## 改善箇所説明図

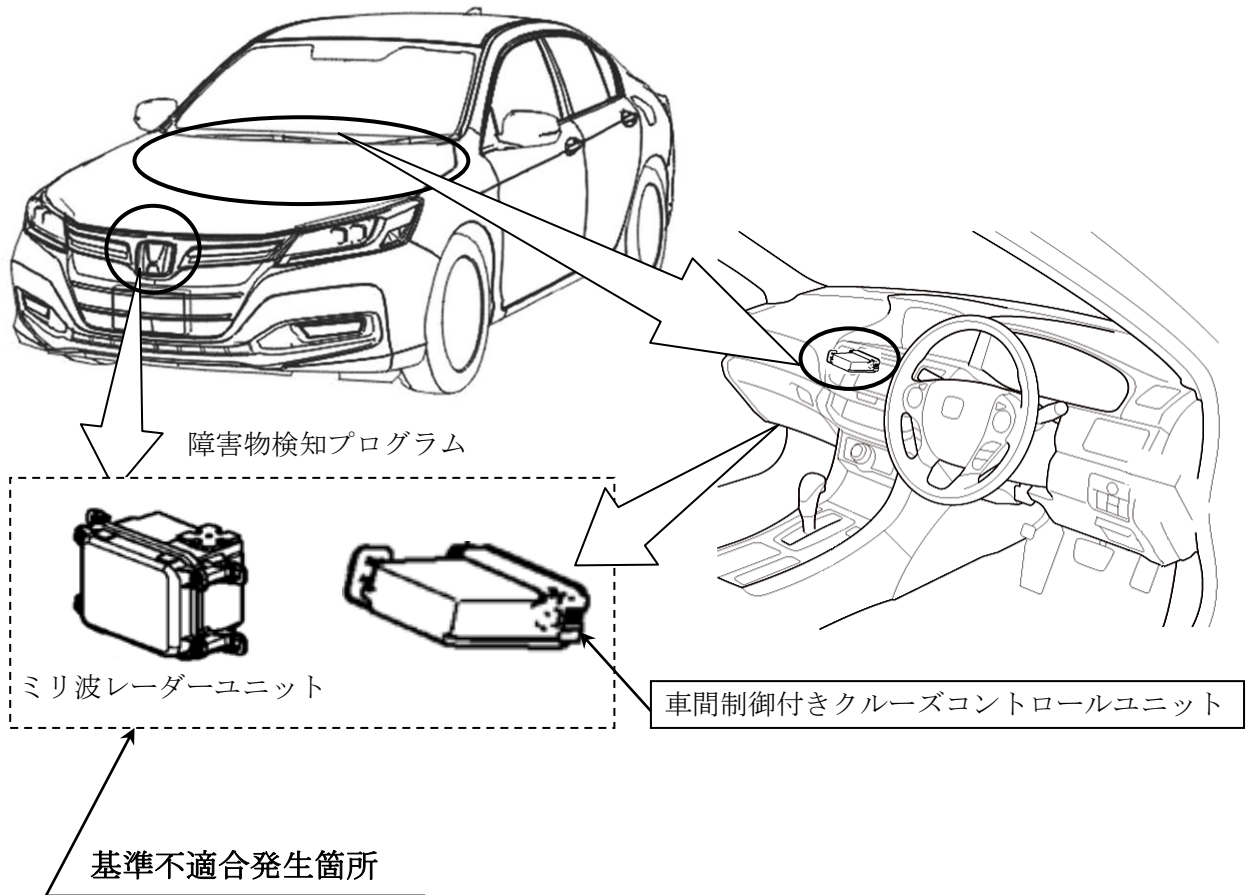
前方障害物衝突軽減制御装置（衝突軽減ブレーキシステム）装着車において、ミリ波レーダーによる障害物検知プログラムが不適切なため、路肩や中央分離帯等に防護柵があり、先行車との車間距離が離れた際に、受信したミリ波情報を稀に前方障害物と誤認識することがある。そのため、衝突の可能性がないのに、マルチインフォメーションディスプレイに警告表示がされるとともに警告音を発し、予期せぬ急制動がかかるおそれがある。

全車両、前方障害物衝突軽減制御装置の障害物検知プログラムを対策プログラムに書き換える。

識別：運転者席側ドア アップヒンジ下側ボルト頭部に黄色ペイントを塗布する。
